# 六ヶ所廃棄物管理施設における 新規制基準に対する適合性

廃棄物管理事業変更許可申請書の一部補正の概要について  
第3回補正：平成30年4月16日提出

日本原燃株式会社

平成30年5月17日

### 2.7 第18条(予備電源)

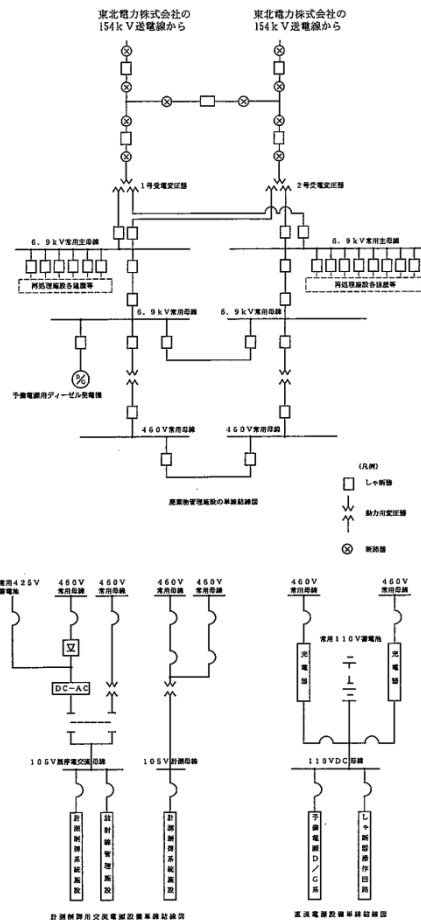
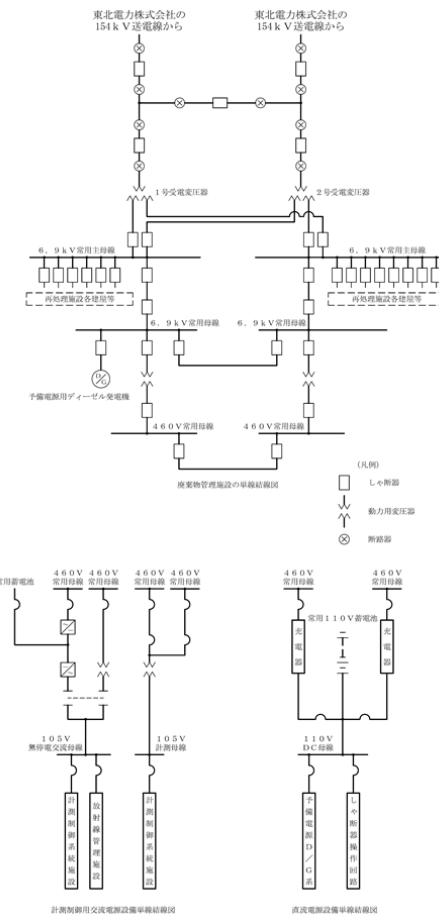
○無停電電源装置の設備更新に伴い、単線結線図を変更した。
